Dodatek č. 3

1. Smluvní strany uzavřely dne 14. 5. 2024 na základě výsledku zadávacího řízení veřejné zakázky **„Rekonstrukce, dostavba a modernizace budovy bývalých stájí pro potřeby praktické výuky zemědělských oborů v SZeŠ a SOU CHKT, Kostelec nad Orlicí – stavební práce,“** uveřejněné ve věstníku veřejných zakázek pod číslem Z2024-001986, smlouvu o dílo (tato smlouva ve znění pozdějších změn souhrnně jako „smlouva o dílo“).
2. Z důvodů uvedených ve změnových listech (ZL) č. 4 a 5, které jsou přílohou tohoto dodatku, dochází ke změně smlouvy o dílo v souladu s § 222 zákona č. 134/2016 Sb., o zadávání veřejných zakázek, v účinném znění (dále jen „zákon“) spočívající ve změně rozsahu díla o příslušné vícepráce a méněpráce.
3. Změny závazku ze smlouvy dle ZL č. 4 a 5 nejsou podstatnými změnami závazku ve smyslu § 222 odst. 6 zákona.

ZMĚNOVÝ LIST <i>Z170R6170LACE ZIDIVA FW C.P. 231</i> věc: pohledové požadavky na výplně otvorů			4
Stavba:	Rekonstrukce, dostavba a modernizace budovy bývalých stájí pro potřeby praktické výuky zemědělských oborů v SZeŠ a SOU CHKT, Kostelec nad Orlicí - stavební práce		
Objekt:	SOOI		
Předkládá:	Zhotovitel stavby	Datum:	24.1.2025

ZMĚNOVÝ LIST věc: po

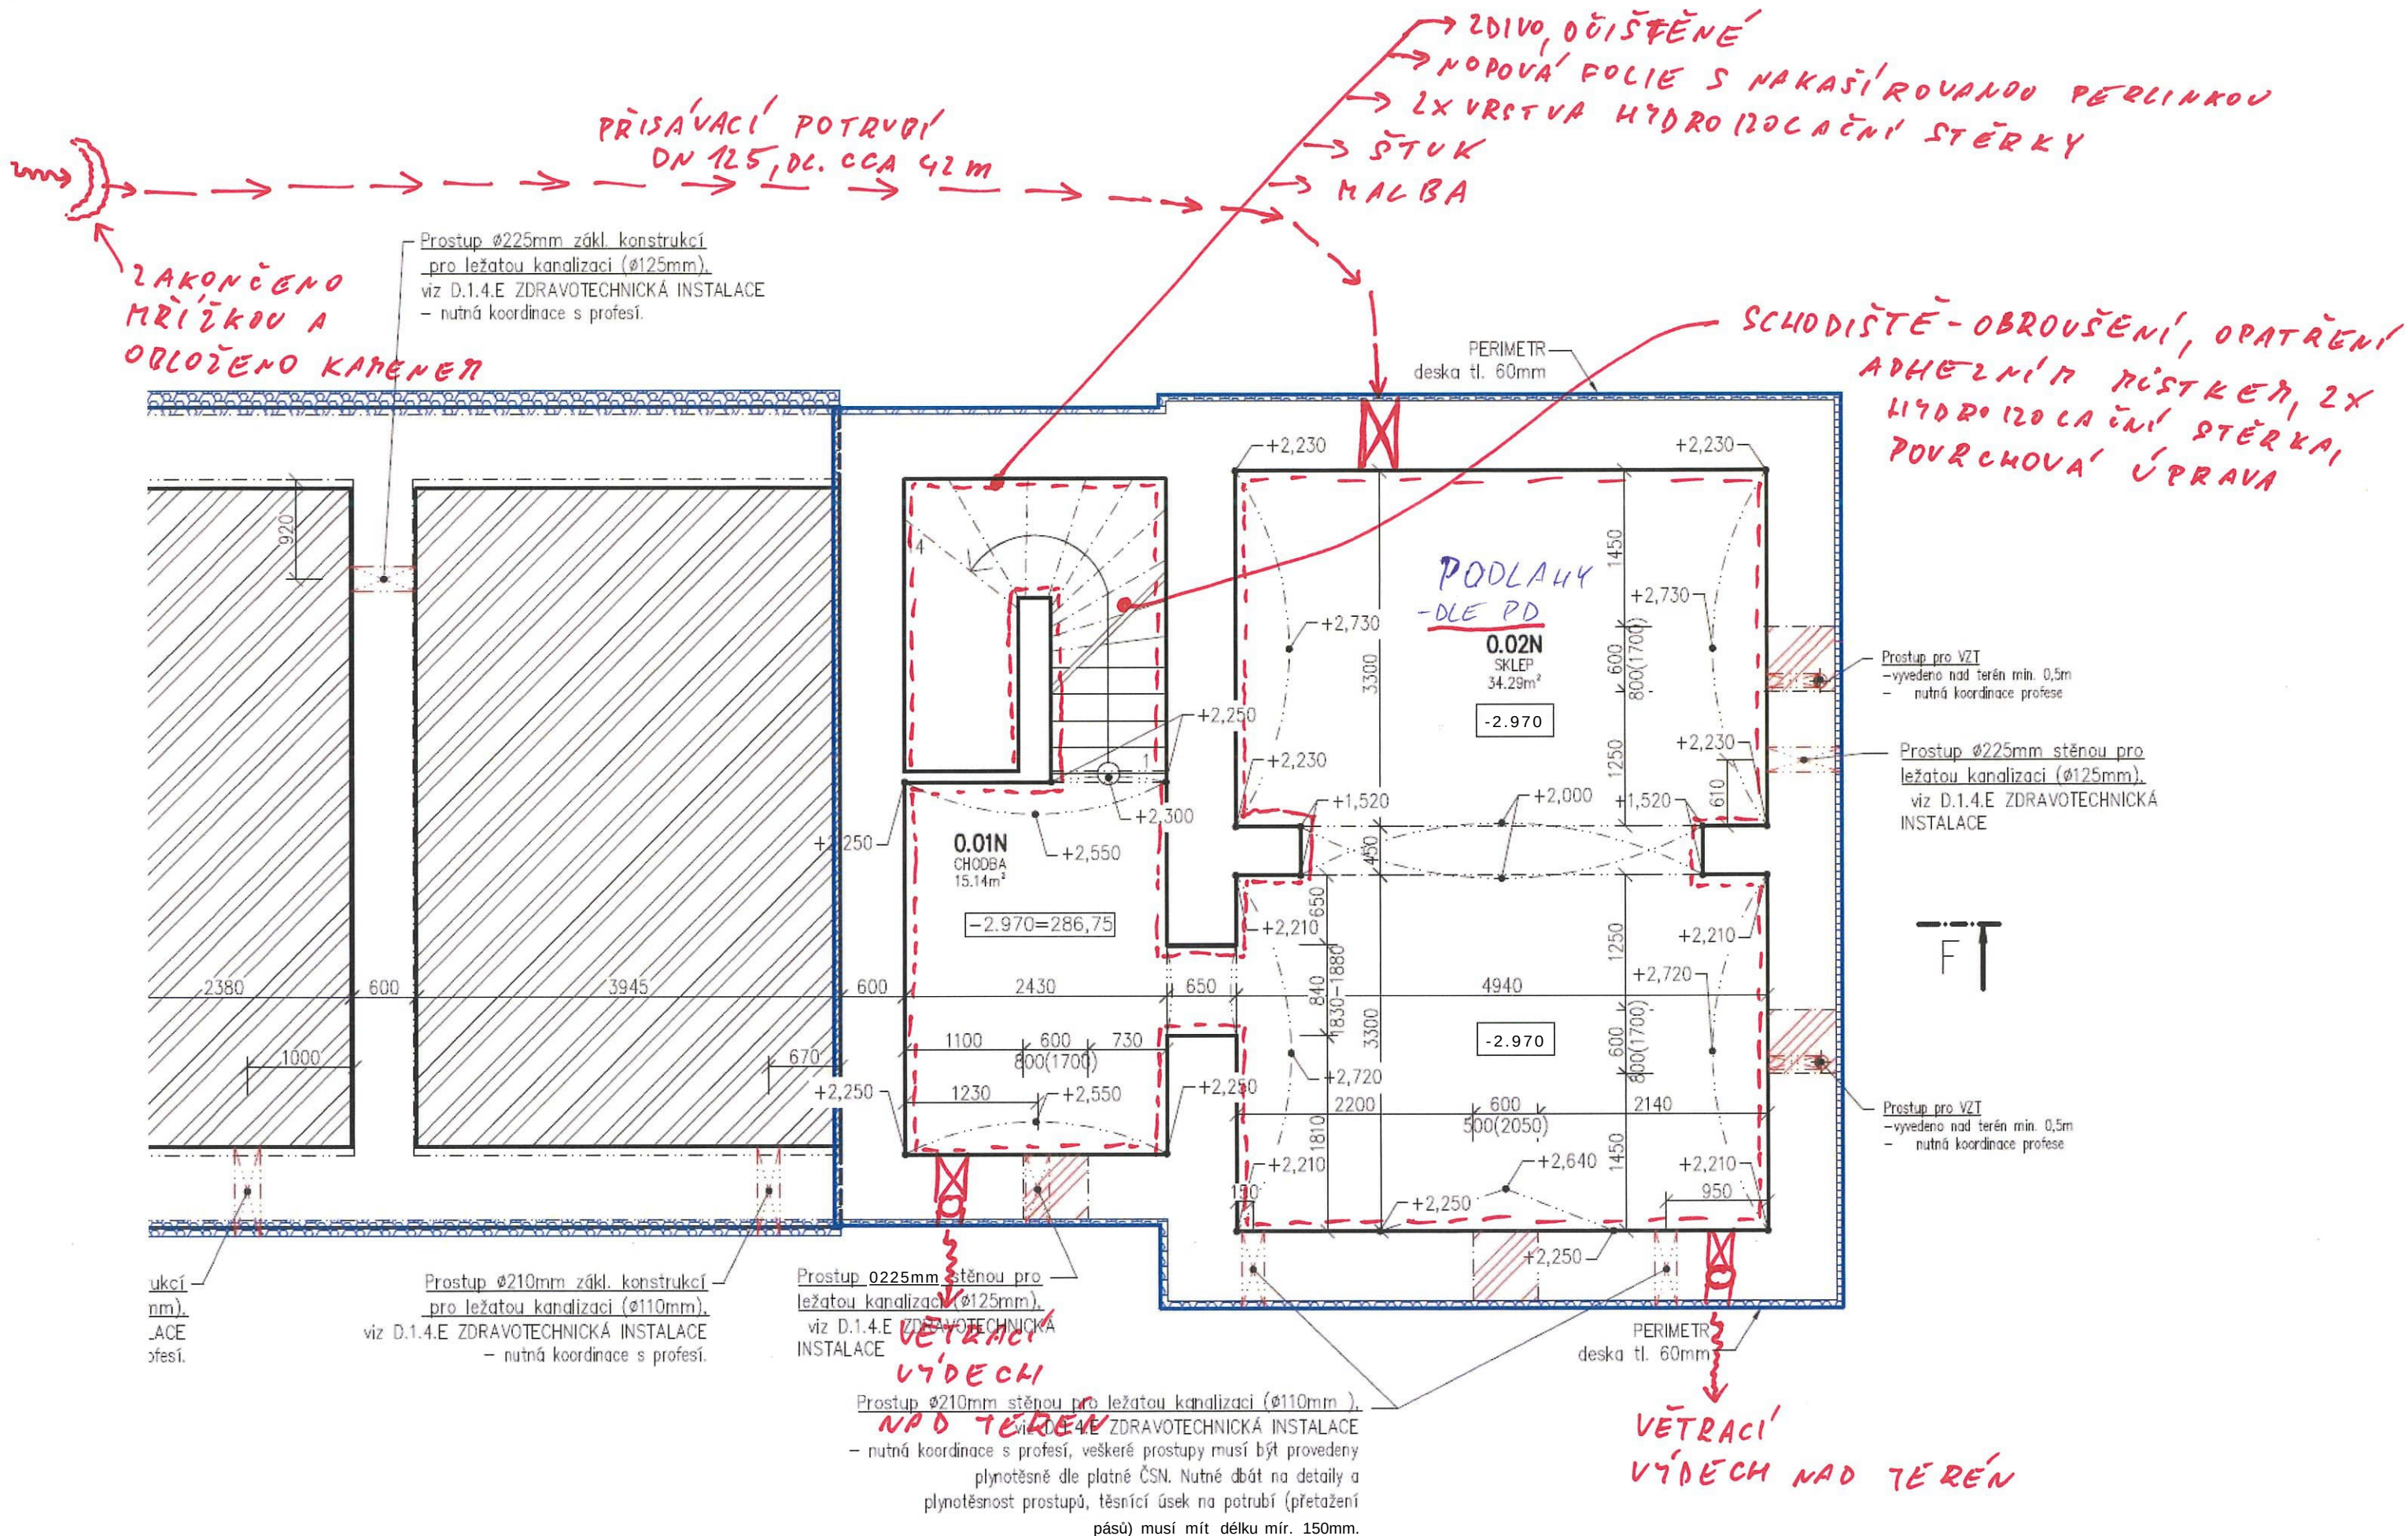
1 Technický popis změny: 1.1 Popis původního řešení: Původně bylo navržena technologie vnějšího odizolování zdivá. 1.2 Popis nového řešení: Nově bude sklep izolován z vnitřní strany zdivá.

2 Zdůvodnění změny: Původní návrh počítal s odkopáním po vnějším obvodu zdivá sklepa až po úroveň sklepní podlahy, kde by bylo provedeno podřezání stěn. Zhotovitel vyjádřil obavu přílišné statické narušení objektu - muselo by být provedeno ztužení objektu, vzepření kleneb a podkopávaných základových konstrukcí. Pro minimalizaci statických rizik zhotovitel navrhl provedení vnitřního hydroizolačního systému. Klima stávajícího vlhkého zdivá bude udržováno provětrávacím systémem.
--

Problémy nyní navrženého řešení:

- Není známo, zdali je stávající sklepní zdivo lícované i z venkovní části - může jít o rovnatinu, ke které se postupně, během výstavby, přisypávala zvenčí zemina. Nelícované zdivo je staticky náchylné na odkrytí.

- Při odkrytí zeminy kolem celého půdorysu sklepa budou značně narušeno 140 let staré konsolidované prostředí budovy - zásadní vliv na statiku objektu.

- Sklep je zastropen klenbami, jež vyvozují boční tlaky - komplikace pro odkopání zeminy, která svojí masou působí jako protisíla tlaku kleneb.
- Il takto oslabené budovy je navíc navrženo podřezání zdivá, které statiku ještě více oslabí.

- Na základě výše uvedeného zhotovitel předpokládá nutnost stažení objektu před zahájením odkopávání a provedení stabilizace kleneb podpůrnými konstrukcemi - není v rozpočtu.

- Hydroizolací by bylo nutné podejít i projít stávající základové konstrukce mezi nepodsklepenou a podsklepenou částí objektu - podchytávání základů není v rozpočtu. Tato stavební úprava by navíc trvale přerušila vazbu mezi základem nepodsklepené a podsklepené části objektu.

- Před odkopáním by bylo nutné zdemolovat část zděného plotu, který vede od nároží řešené budovy směrem k silnici 1/11 - není v rozpočtu.
- Projekt neřeší způsob podřezání a hydroizolace pod stávajícím schodištěm do sklepa - rozebrání schodů není v rozpočtu.

- Při realizaci projektovaného systému bude stávající zdivo (i při dokonalé vnější izolaci) vysychat několik let, dá se předpokládat vznik výkvětů a map na nových vnitřních omítkách.

NOVÝ NÁVRH ŘEŠENÍ:

- Sejmout stávající vnitřní podlahu, provést novou, betonovou, na kterou se uloží asfaltová lepenka = shodně s projektovým návrhem.
- Ke sklepu přivést přívzdušňovací potrubí do úrovně podlahy (ze západní strany objektu). Z východní strany vytvořit dva prostupy pod stropem vytažené ven nad terén. Tím vznikne komínový efekt a zdivo bude vysušováno.

- Na stěny aplikovat nopovou folii s nakaširovanou perlinkou. Perlinku zatáhnout hydroizolační stěrkou, při použití rohových pásek.
- Na svislou hydroizolační stěrku při podlaze napojit asfaltovou lepenku.

- Stávající kamenné schodiště očistit a přes adhezní můstek aplikovat hydroizolační stěrku (vč. důkladného použití rohových pásek).
- Klenby vzepřít pomocnou dřevěnou konstrukcí a následně provést venkovní odkopání až po úroveň paty klenby. Následně v této výškové úrovni provést hydroizolační injektáž na všech čtyřech obvodových stěnách sklepa. Od úrovně injektáže po úroveň nad terénem provést svislou hydroizolaci dle PD.

- Klenbu opatřit omítkou dle PD, ale s vloženou hydroizolační vrstvou.
